Věc: Vyjádření k posuzování vlivů na životní prostředí podle zákona č. 100/2001 Sb. – zahájení zjišťovacího řízení záměru zařazeného v kategorii II. "Farma větrných elektráren Mauricius"

na základě zahájeného zjišťovacího řízení záměru zařazeného v kategorii II. "Farma větrných elektráren Mauricius" (dále "Záměr") nacházejícím se v katastrálním území Hřebečná na správním území obce Abertamy a v těsném sousedství katastrálního území Ryžovna na správním území města Boží Dar, Vám zasíláme následující vyjádření města Boží Dar:

CHLÚ Ryžovna

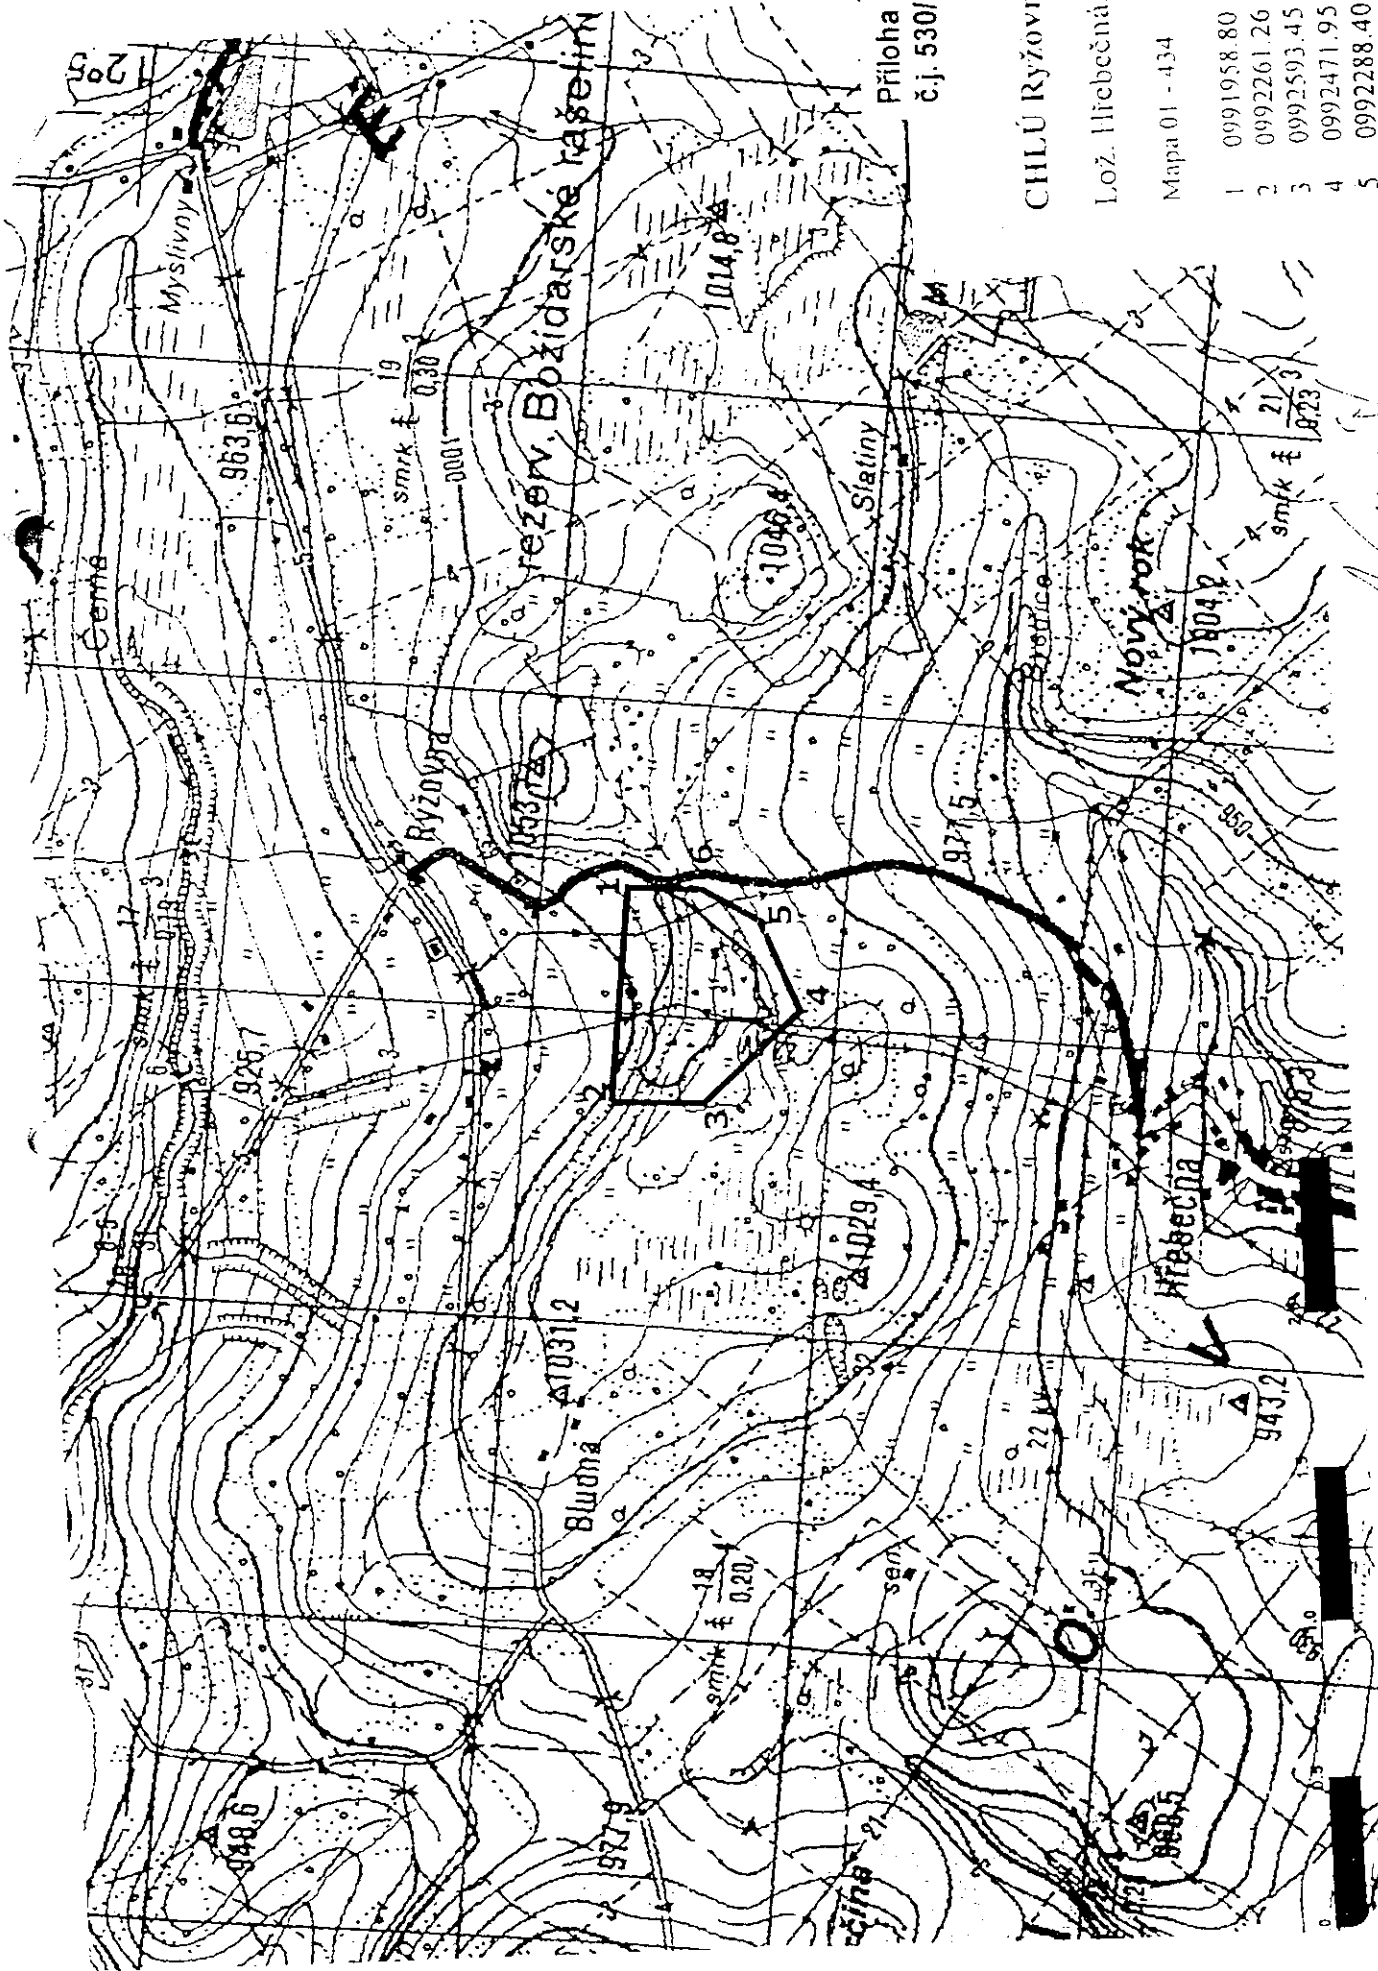
6. Zarážející je konstatování "Záměru", že na předmětné lokalitě se nenacházejí žádné zásoby přírodních zdrojů, přitom v ochraně a evidenci ČGS – Geofundu je zaneseno ložisko stavebního kamene B3 01890000 Hřebečná u Jáchymova, na němž se podle našeho posouzení jedna z větrných elektráren nachází (pozice č. 1) viz přiložená kopie náčrtku vymezeného území ochrany.
